# VKPC 86635

Biuletyn techniczny - wrzesień 2011

VOLVO

OE/SKF zmiana wzoru

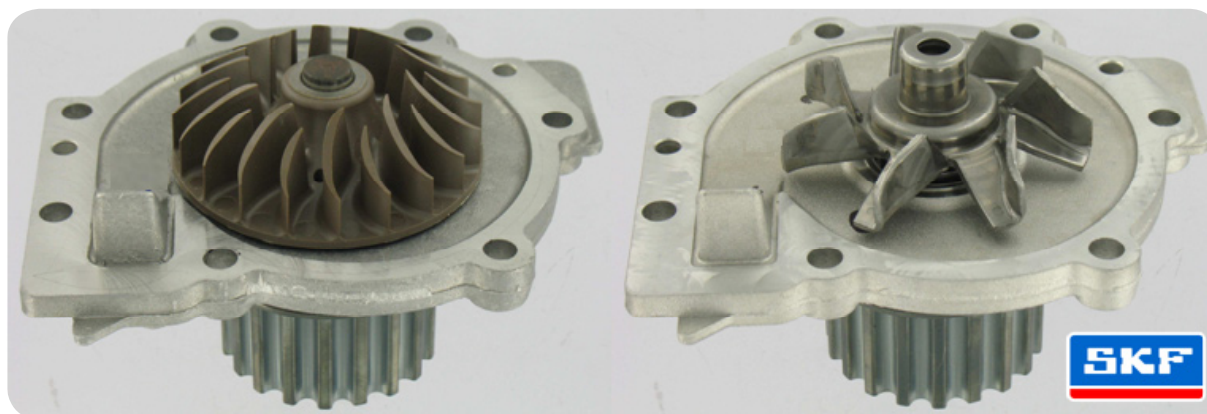
OE #: 31293177 został zastąpiony pompą 31293668

Niektóre pompy z plastikowym wirnikiem zostały zastąpione pompami z wirnikiem metalowym.

Pompy wody SKF z metalowym wirnikiem są zgodne z ostatnią zmianą wprowadzoną przez producenta i są zamienne z poprzednimi wzorami pompy wody.

### Stary wzór

- OE #: 31293177
- Plastikowy wirnik

### Nowy wzór

- OE #: 31293668
- Metalowy wirnik
